Casino Frauenfeld

Vorstudie

Machbarkeit Brandschutz

Entfluchtung definitiv C3

Entfluchtung provisorisch V3

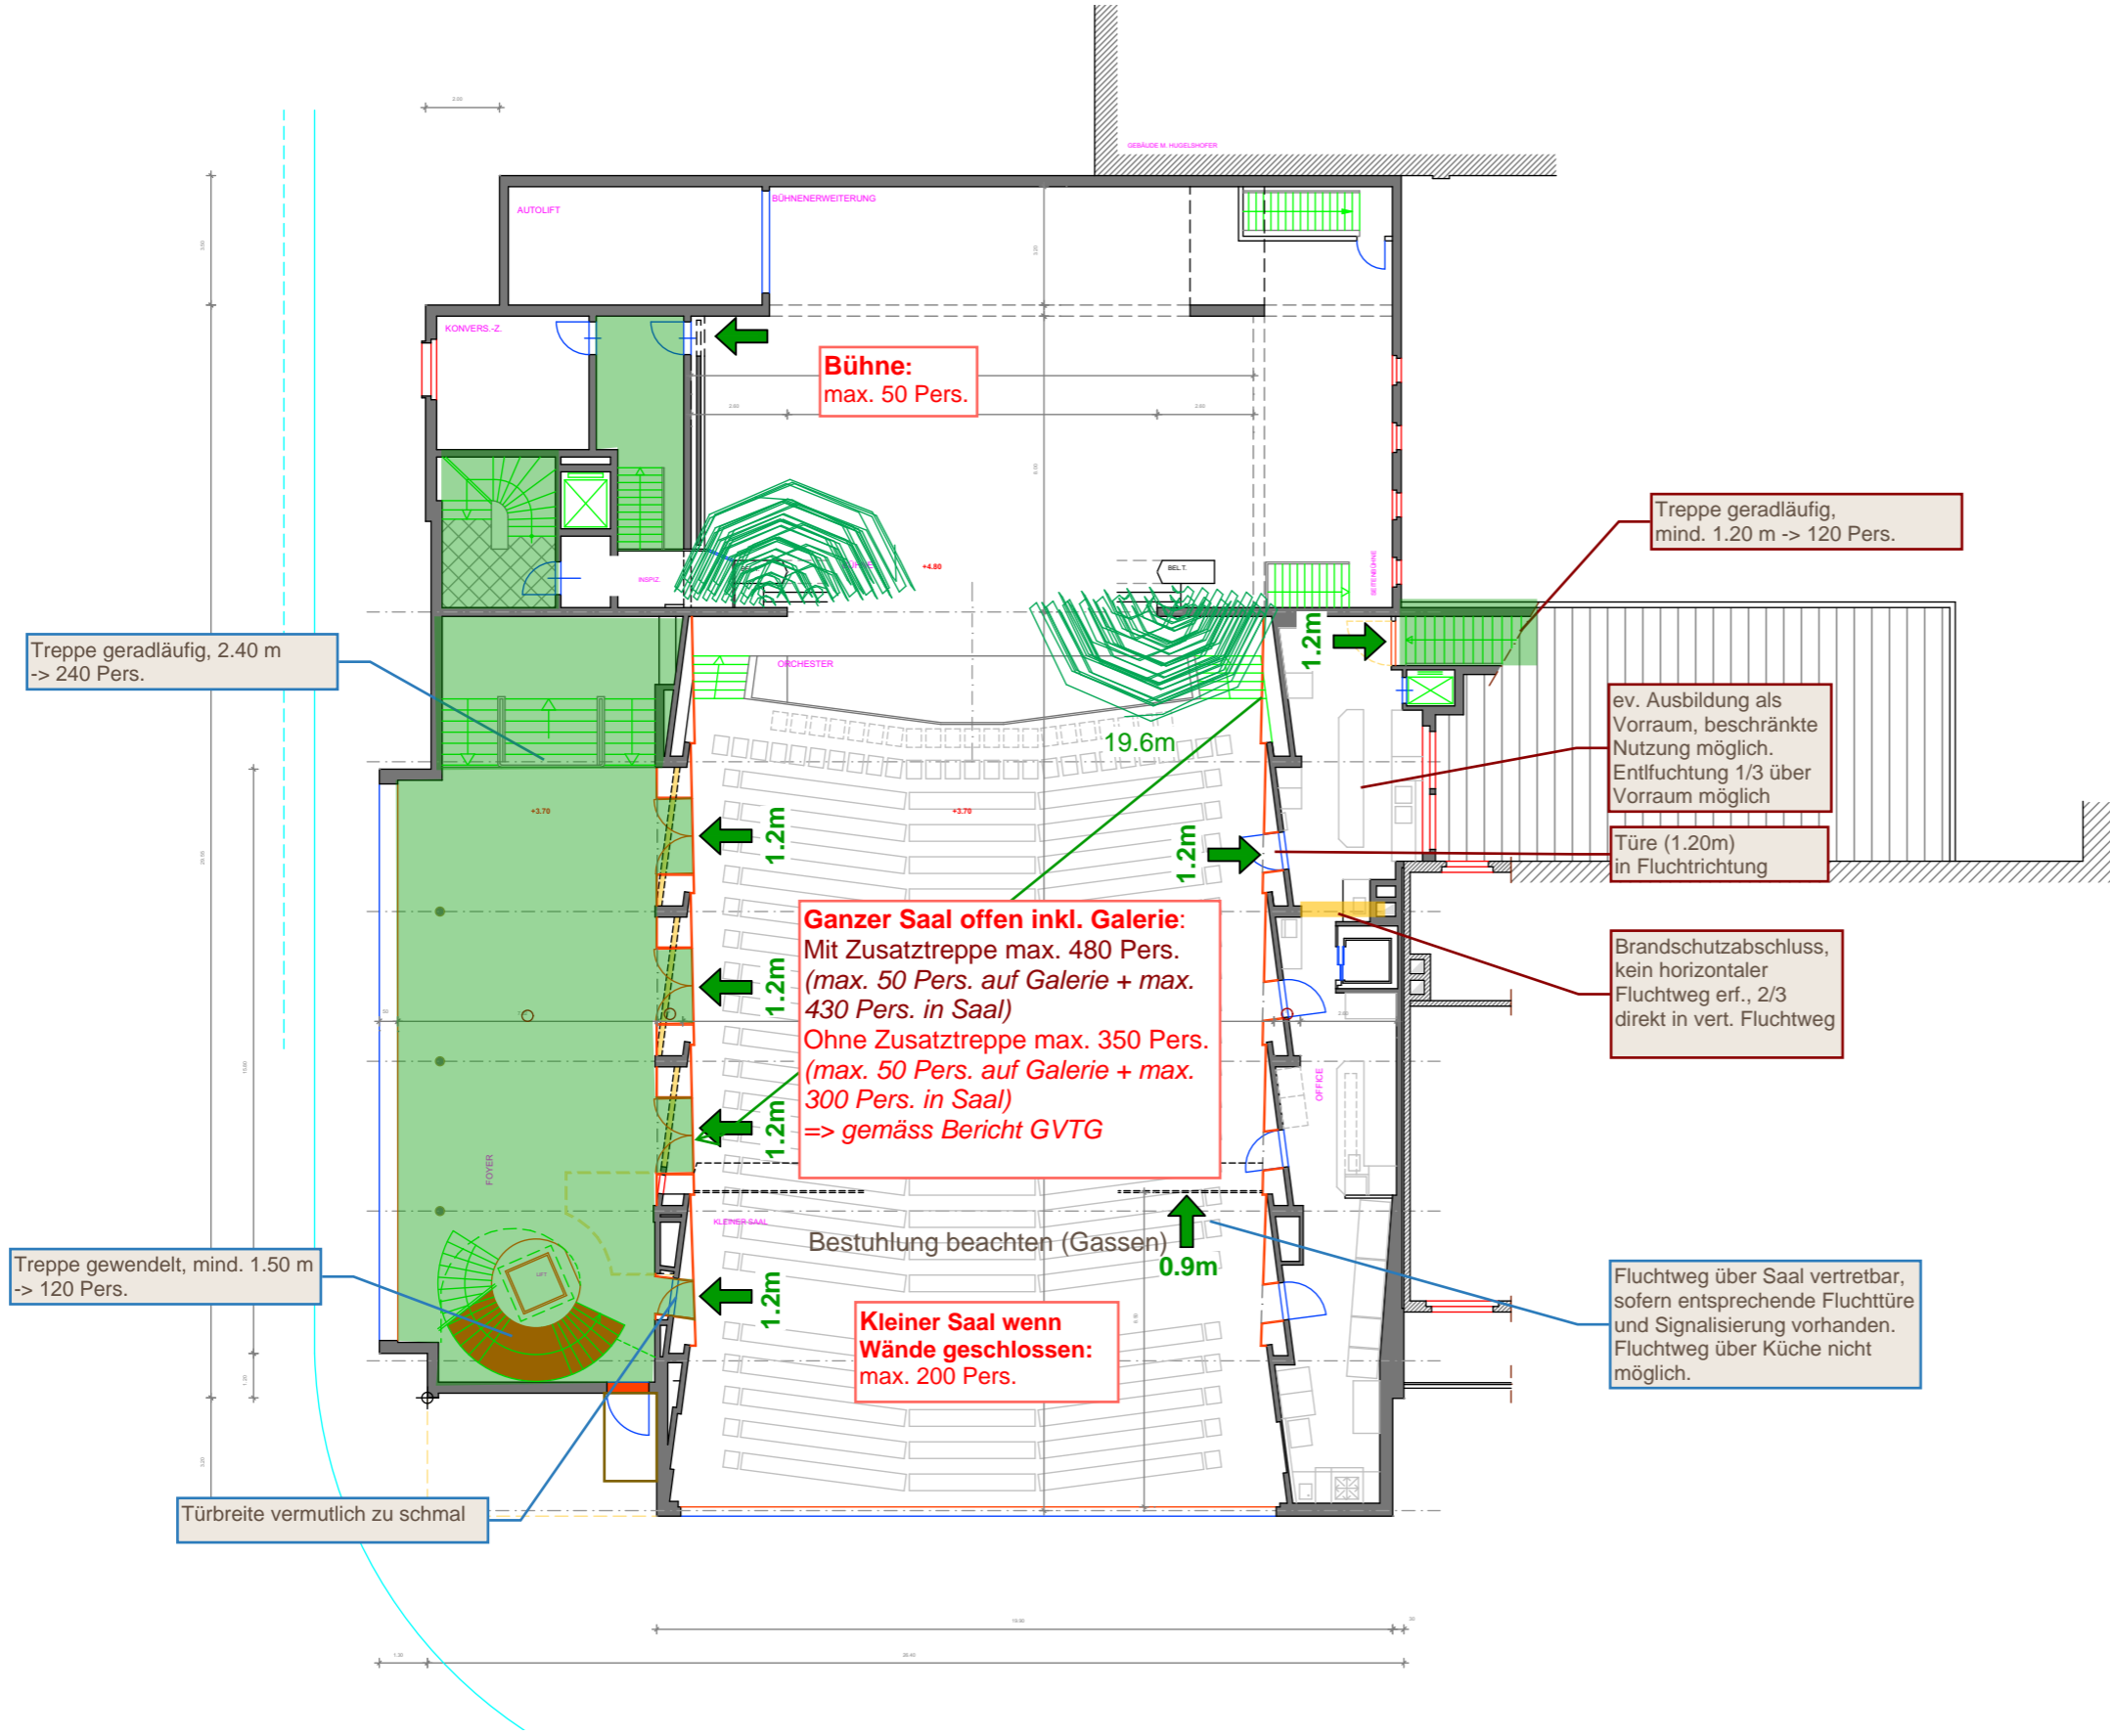
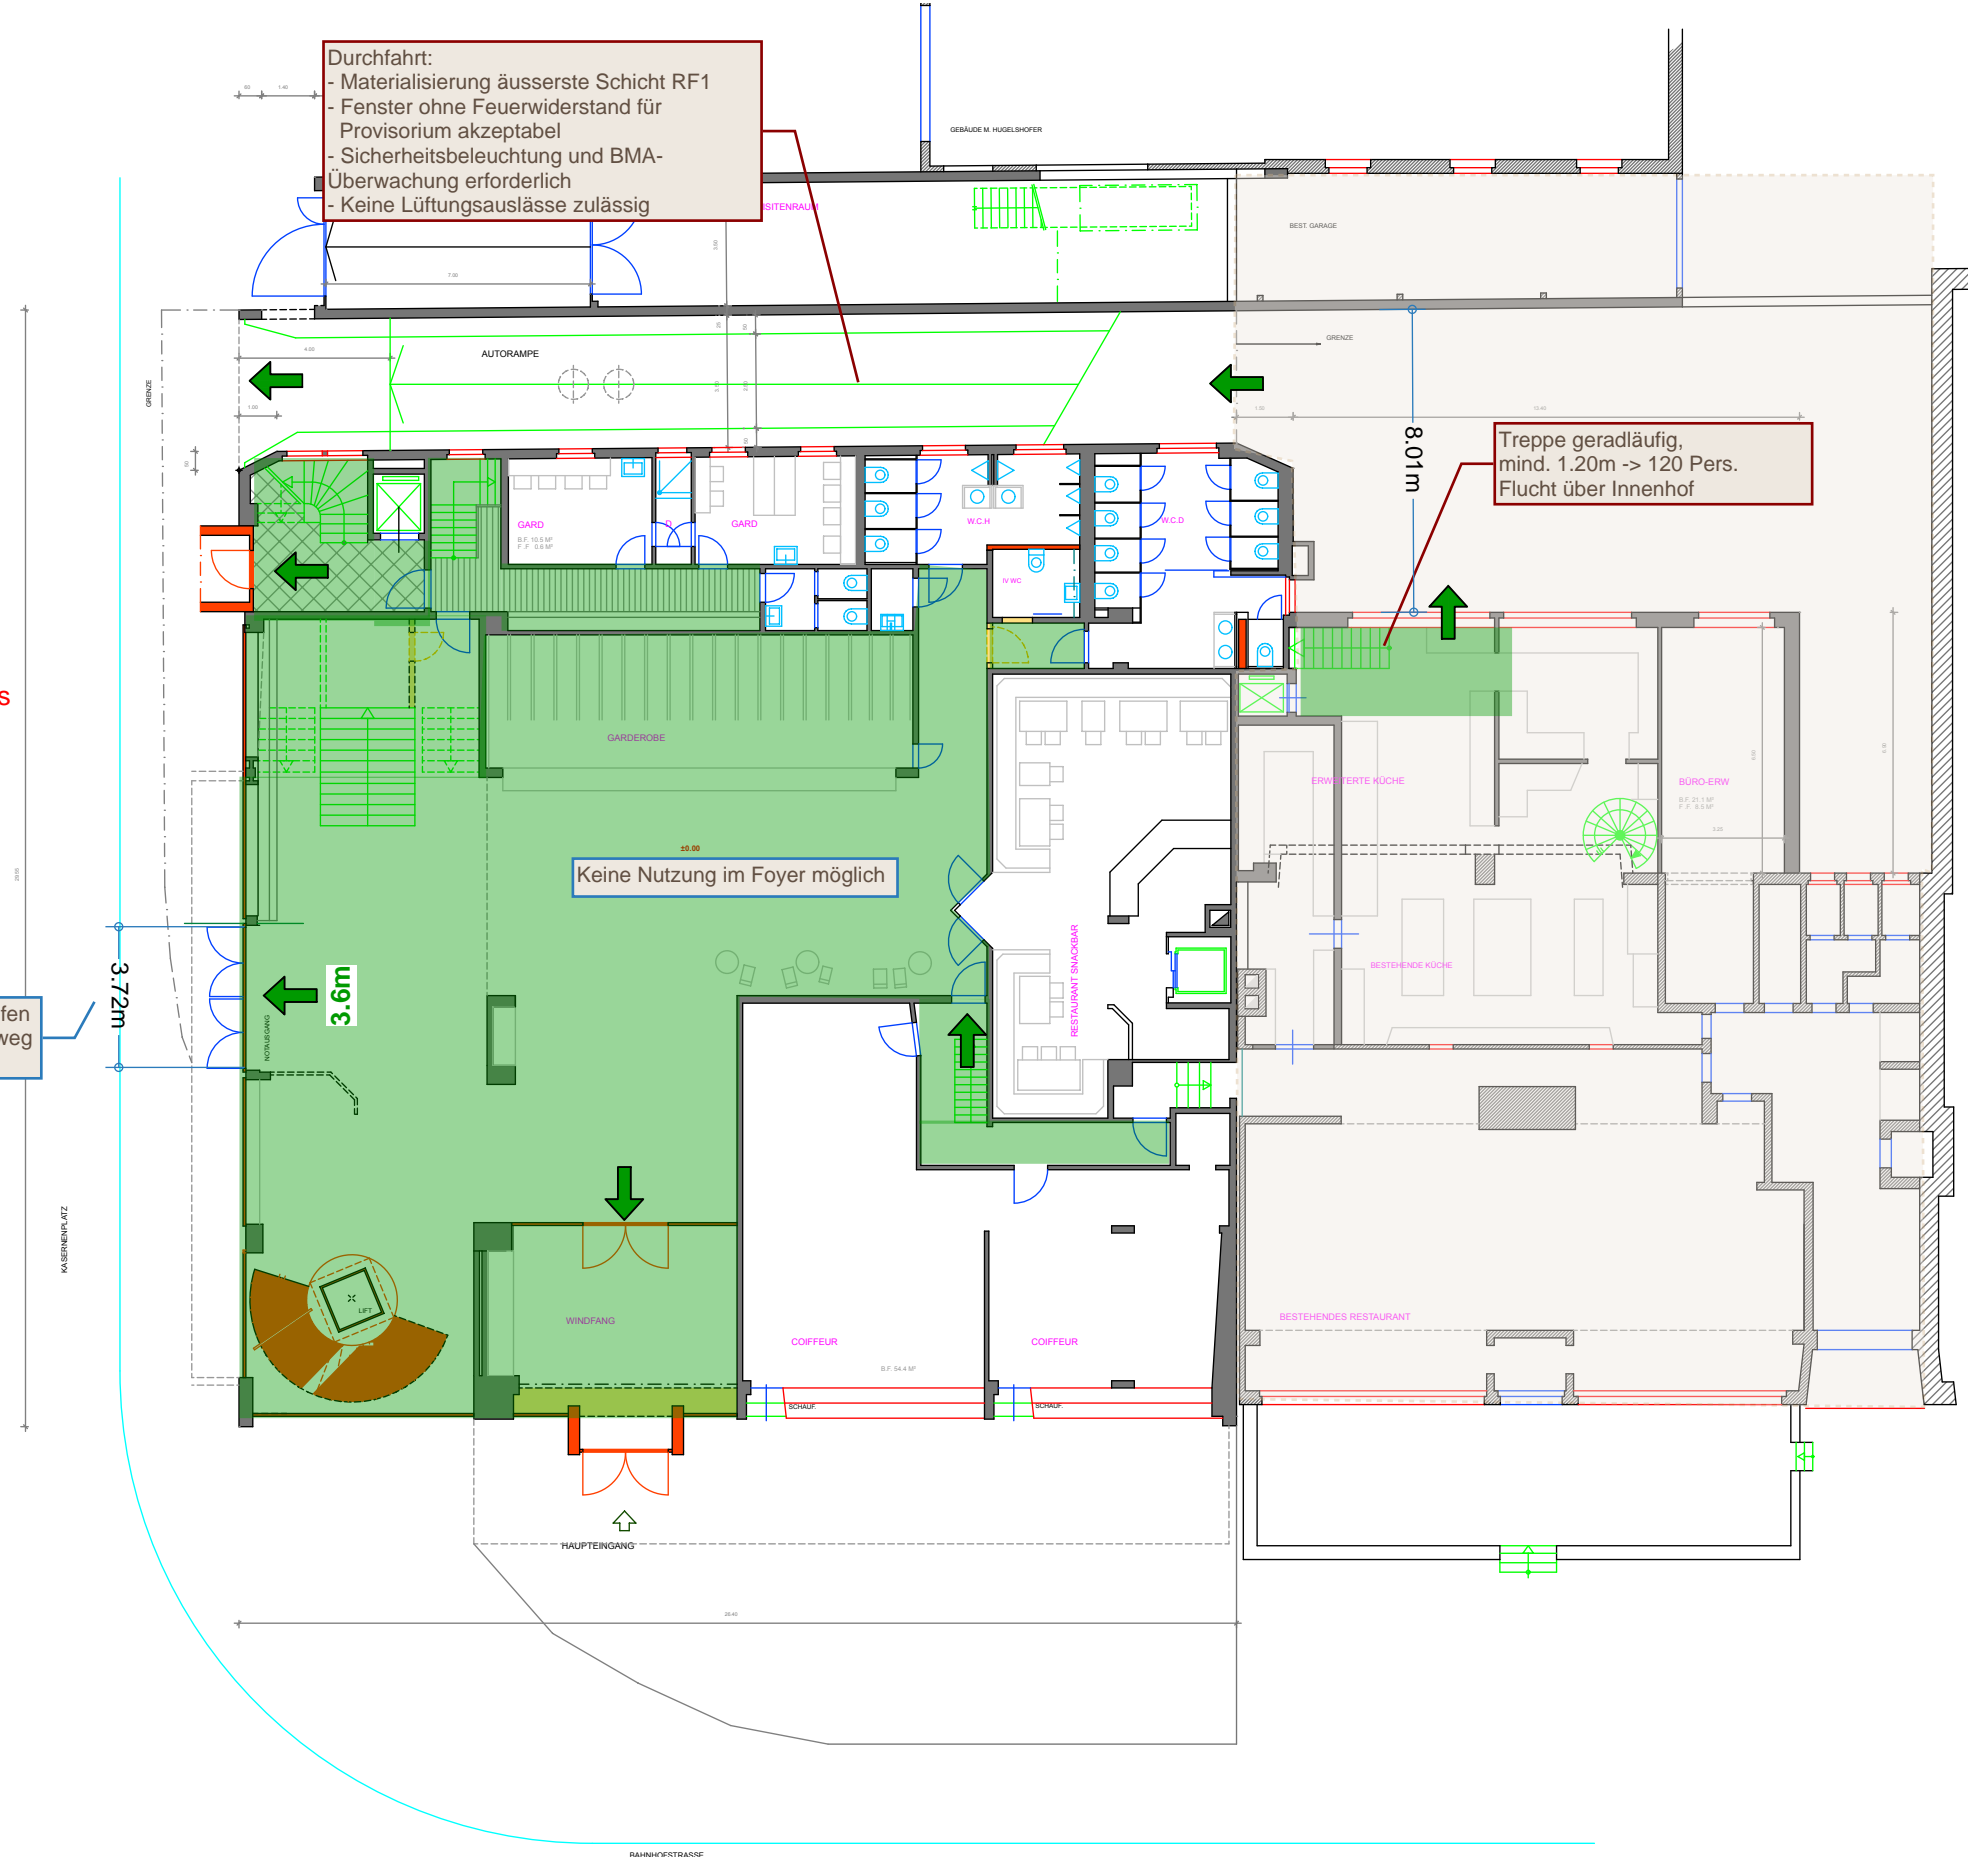
- V3 provisorisch** Die Entfluchtung des kleinen Saals über die Küche wird nicht akzeptiert bzw. die Küche müsste dazu ausgeräumt werden (nur foyerrähnliche Nutzung möglich). Sofern die Trennwand über eine entsprechende Fluchttüre und Signalisierung verfügt, ist eine Entfluchtung über den grossen Saal möglich. Dies ist bei der weiteren Planung zu prüfen.

EG Variante ohne Abschluss
=> keine Nutzung möglich

effektive Fluchtwegbreite prüfen
(Lichtmasse), zweiter Fluchtweg
über Haupteingang
